Avis
sur la 1ère modification du PLU de Lannemezan et sur le projet
de construction d'une serre photovoltaïque sur la commune de
LANNEMEZAN (65)

N°Saisine : 2024-013509 et 2024-13671

N°MRAe : 2024AO102 2024APO112

Avis émis le 09 octobre 2024

Figure 1 : Plan de masse du projet (source : dossier permis de construire)

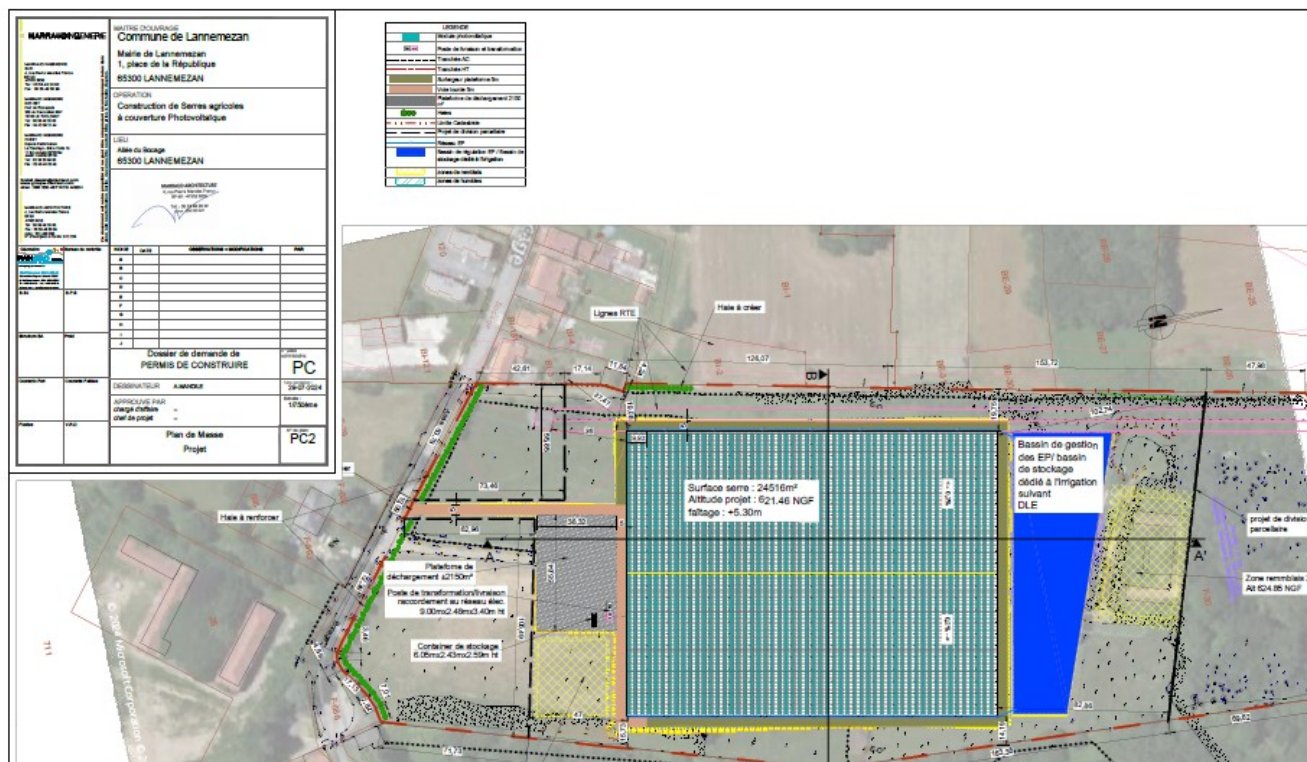
En revanche la description du projet manque de précision et est dispersée dans l'ensemble des documents joints au dossier. La serre est décrite dans les premiers paragraphes de l'étude d'impact, le projet agricole est décrit dans un document spécifique en annexe, les éléments du réseau d'irrigation sont décrits dans le paragraphe traitant des incidences sur les milieux aquatiques. Le bassin de rétention des eaux pluviales n'est pas décrit (taille, profondeur, pente des berges). Des incohérences peuvent en résulter. À titre d'exemple, le plan de masse inclus dans le dossier agricole n'est pas celui qui est présenté dans le dossier de demande de permis de construire. Pour la bonne information du public, la MRAe juge indispensable que l'étude d'impact intègre dans sa partie 3 « *description du projet* » une présentation complète du projet incluant les éléments du projet photovoltaïque et du projet agricole accompagné d'un plan de masse. Elle doit également inclure la description du projet d'irrigation qui comprend le bassin de rétention des eaux de pluie.

Pour la bonne information du public, la MRAe recommande d'intégrer au dossier une description complète de l'ensemble des composantes du projet et de mettre en cohérence l'ensemble des documents. Elle recommande également de compléter le dossier de la modification du PLU en précisant le zonage initial du périmètre du projet, le zonage final, ainsi que la superficie totale qui sera couverte par le zonage « 1AU cm ».
